Αρ. Επιστολής: EIA_2023_11_Limassol_Greens_PlotB_20240430_AI1

Αίτηση για χορήγηση πολεοδομικής άδειας με αρ. φακ. ΛΕΜ/00017/2023, για κατασκευή και λειτουργία οργανωμένης οικιστικής ανάπτυξης εντός του οικοπέδου «Β» της υπό δημιουργία ανάπτυξης γηπέδου γκολφ και άλλων συναφών αναπτύξεων με την ονομασία «Limassol Greens Golf Resort», ιδιοκτησία της εταιρείας «Lanitis Golf Public Co Ltd», στην κοινότητα Τσερκέζ Τσιφλίκ της επαρχίας Λεμεσού

Υποβολή διευκρινιστικών στοιχείων αναφορικά με την Έκθεση Πληροφοριών

Εικόνα I-2: Αναθεωρημένη Αρχιτεκτονική Β-Β

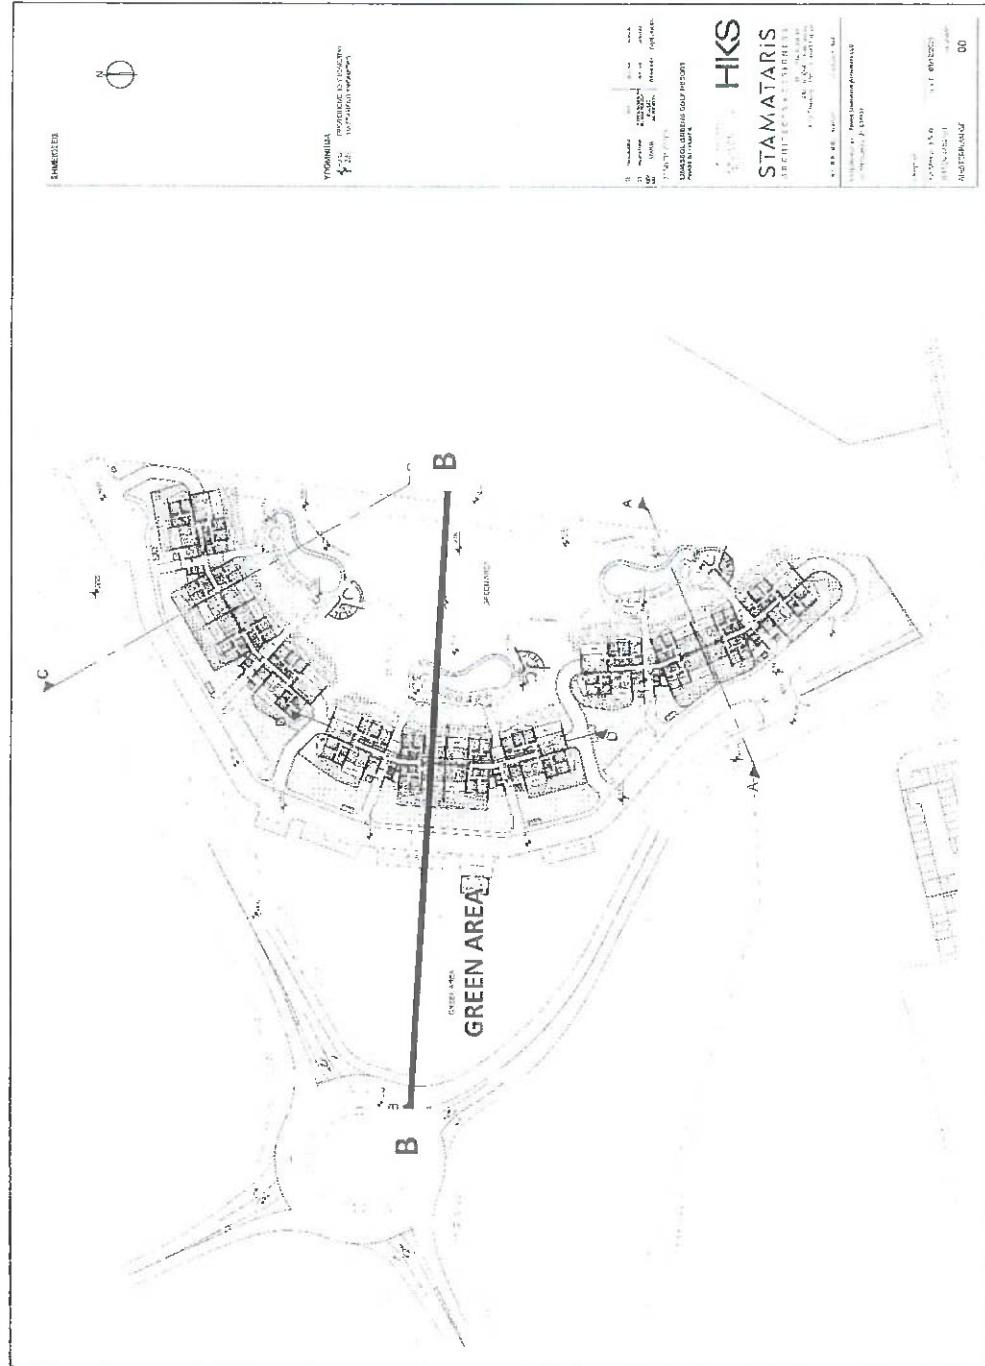
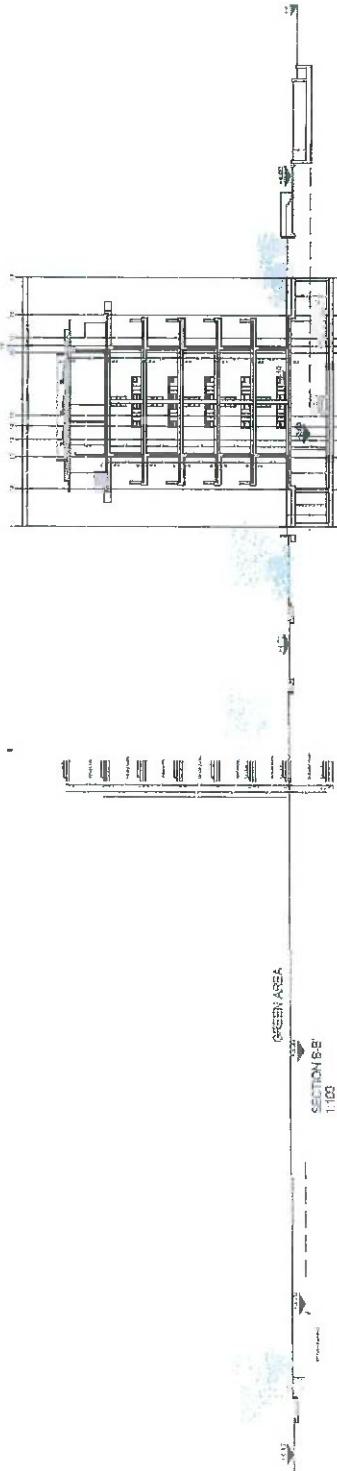
- iv. Διευκρίνηση εάν εντός του οικοπέδου «B», θα τοποθετηθεί στο έδαφος και φωτοβολταϊκό πάρκο. Σε περίπτωση που δεν θα τοποθετηθεί να υποβληθεί ο αναθεωρημένος σχεδιασμός και ποια θα είναι η νέα χρήση του χώρου που θα καλύπτει το 6,6% ($1.688 m^2$) του οικοπέδου B. Επιπλέον να γίνει διόρθωση για τις ενεργειακές ανάγκες της ανάπτυξης (σελ. 31 και 70), με την αφαίρεση του φωτοβολταϊκού πάρκου. Ακόμη να γίνει ενημέρωση μας εάν προκύπτει μείωση του εμβαδού δόμησης και κάλυψης εφόσον δεν μπορεί να εφαρμοστεί το πολεοδομικό κίνητρο για τις ΑΠΕ.

Αναφορικά με το πιο πάνω θέμα σας αναφέρεται ότι η τελική απόφαση του Κυρίου του Έργου είναι να μην τοποθετηθεί Φ/Β πάρκο επί του εδάφους. Θα τοποθετηθούν Φ/Β στις οροφές των κτηρίων και, αν απαιτηθεί, στις οροφές των στεγάστρων των χώρων στάθμευσης των ισογείων. Επίσης, διευκρινίζεται ότι δεν προκύπτει οποιαδήποτε μείωση του εμβαδού δόμησης και κάλυψης, ως εκ τούτου οι ενεργειακές ανάγκες της ανάπτυξης, καθώς και η ενεργειακή της απόδοση δεν μεταβάλλονται. Στο Παράρτημα I της παρούσας επιστολής παρουσιάζεται το αναθεωρημένο χωροταξικό σχέδιο της ανάπτυξης του οικοπέδου «B», καθώς και η αναθεωρημένη αρχιτεκτονική τομή B-B, όπου φαίνεται ότι ο χώρος που δεικνυόταν στα προηγούμενα σχέδια ως χώρος Φ/Β πάρκου, αντικαθίσταται με χώρους πρασίνου.
